日本原燃株式会社六ヶ所再処理施設高レベル廃液ガラス固化建屋における安全冷却機能の一時喪失に係る評価及び原子力規制検査結果

令和4年10月19日
原子力規制庁

再処理工場 高レベル廃液ガラス固化建屋における
供給液槽Bの安全冷却機能の一時喪失に
対する対策検討について
(概要版)

2022年9月27日

3. 問題点および対策（運転管理）

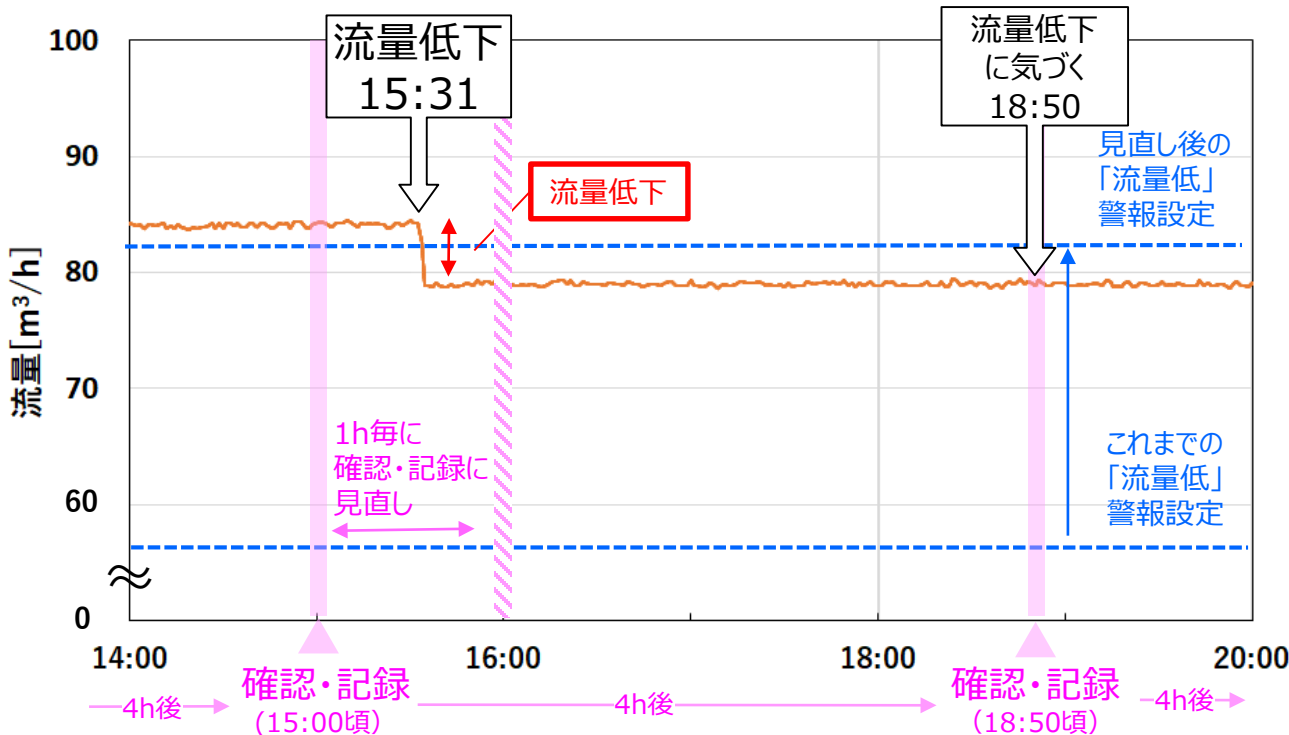
事象の発生から発見までに時間を要した

【問題点】

約4時間毎にデータの確認・記録しているため、18:50の確認・記録時で流量低下に気づいた(流量低下から約3時間20分後)。

【問題点】

冷却水流量が低下した際に、すぐに廃液貯槽Bの冷却水停止に気づけなかった。

【問題点】

「流量低」の警報はポンプの性能低下を想定しているため、今回の流量低下では発報しない。

【対策】

データ確認・記録の間隔を短くする(1時間毎)ことで、流量の低下に早く気づくことができる。

【対策】

各貯槽の冷却水流量のリストを配備することで、流量低下時に低下流量と照合することで個別貯槽の冷却水停止の可能性を気づくことができる。

【対策】

警報設定値を見直すことで、流量の低下に早く気づくことができる。

3. 問題点および対策（設備管理）

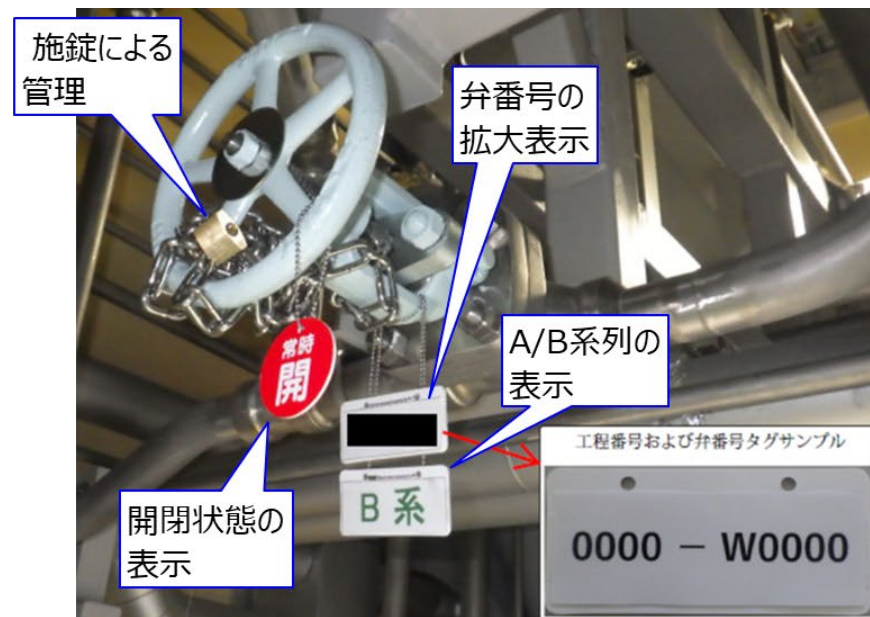
問題点

- 運転員以外が操作可能
- A系とB系の弁の識別が不十分

対策

- 弁の施錠管理
- 弁番号の拡大表示、系列表示、開閉状態等※
⇒安全確保のために管理が必要な設備(換気、圧縮空気等)に対して同様に対策を実施

※識別表示については、当該工事を実施している作業員421名に対し聞き取りを実施し、大多数の作業員（356名）から視認性に問題ない旨の回答を得ており、対策の有効性が確認されている。

5. 4 現実的な評価 1 (3 / 3) ~補正モデル評価結果~

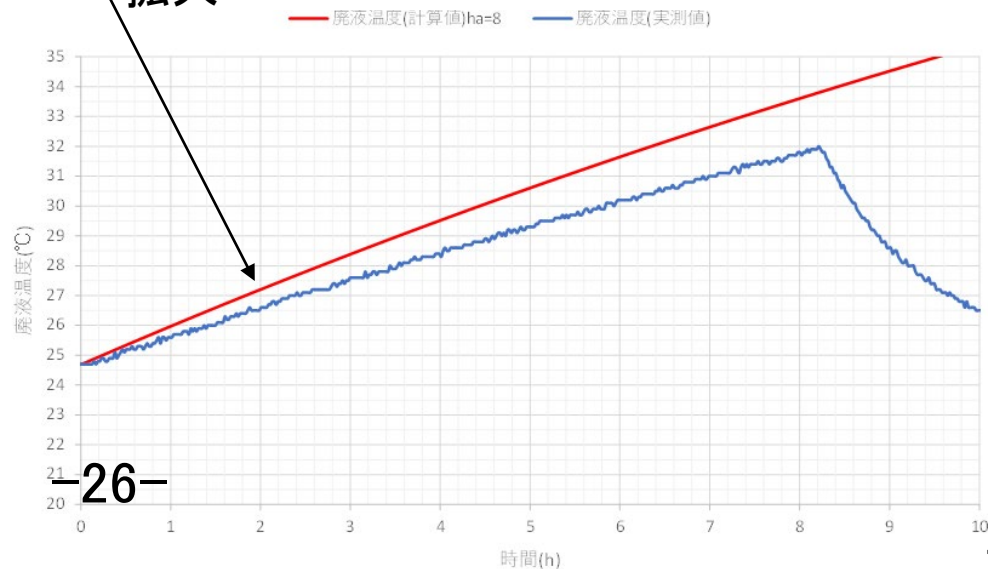
実測値と解析値の温度差、温度上昇カーブの違いについては、廃液からVOGへの放熱、セルへの貯槽からの輻射などの考慮していない放熱の影響や解析に使用した熱伝達係数などの文献値の差などの影響によるものと考えられる。

非定常解析の結果、約5日（120時間）後に廃液温度は平衡状態になり、沸騰しない結果であった。

5. 5 現実的な評価 2 (3 / 4) ~検証モデル評価結果~

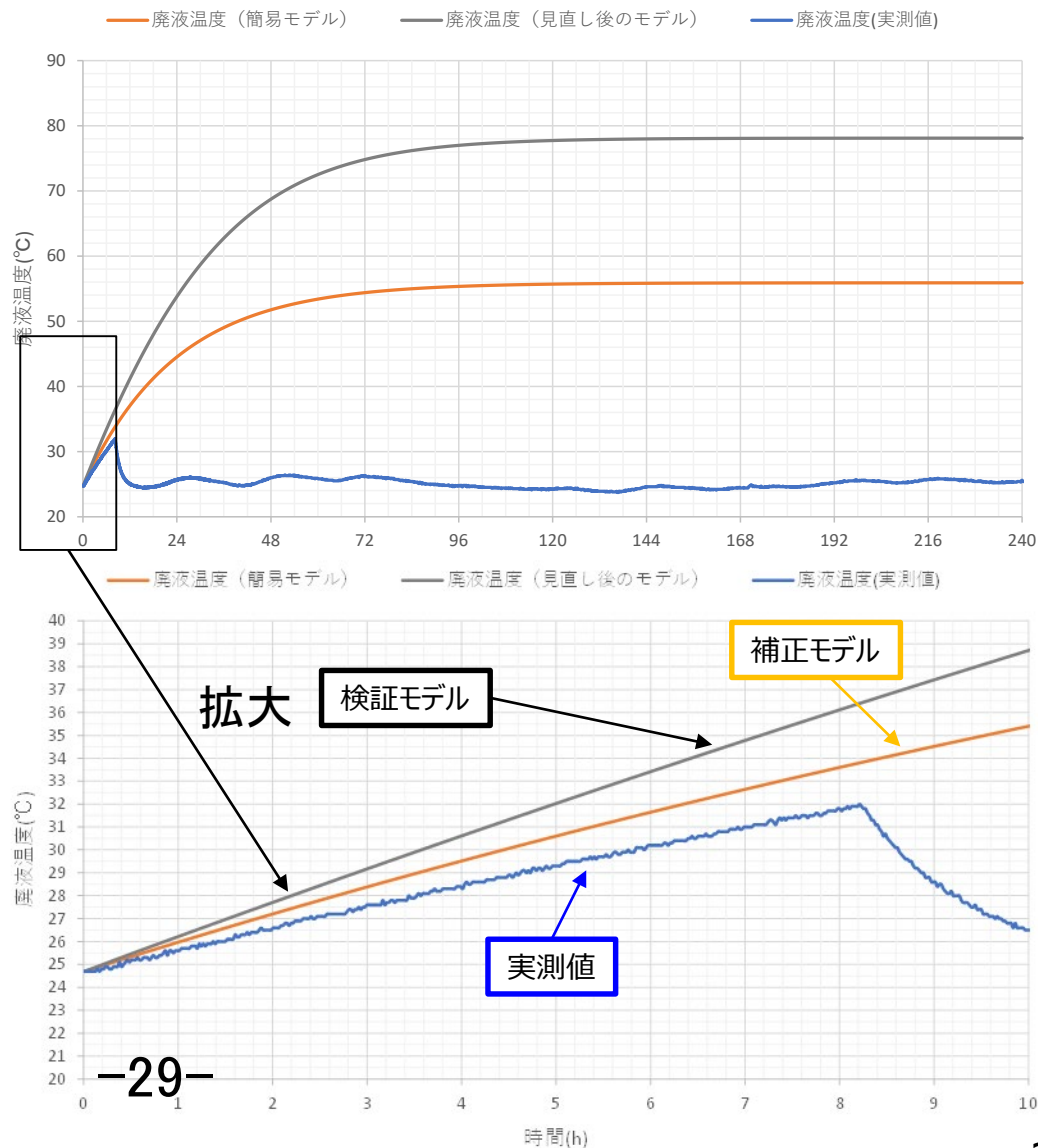
事業指定申請書では、熱伝達係数は1.8~3.3W/(m²·K)であり、当該の貯槽は1.9~2.9W/(m²·K)である。上記熱伝達係数は、最大容量におけるものであるが、事象発生時の液量の状態で、同様の算出を行った場合、熱伝達係数は貯槽側面部で3.7W/(m²·K)、貯槽(気相部)で1.8W/(m²·K)であった。

高い傾向を示す理由としては、今回模擬していない貯槽内の温度計や液位計などの配管(約20本)があり、実態としては、放熱面積が大きいことから、放熱量が大きくなっていることなどが考える。

検証モデルの結果、補正モデルと同様約5日(120時間)後に廃液温度は平衡状態になり、沸騰しない結果であった。なお、検証モデルについても、実際の温度上昇より高い傾向であった。
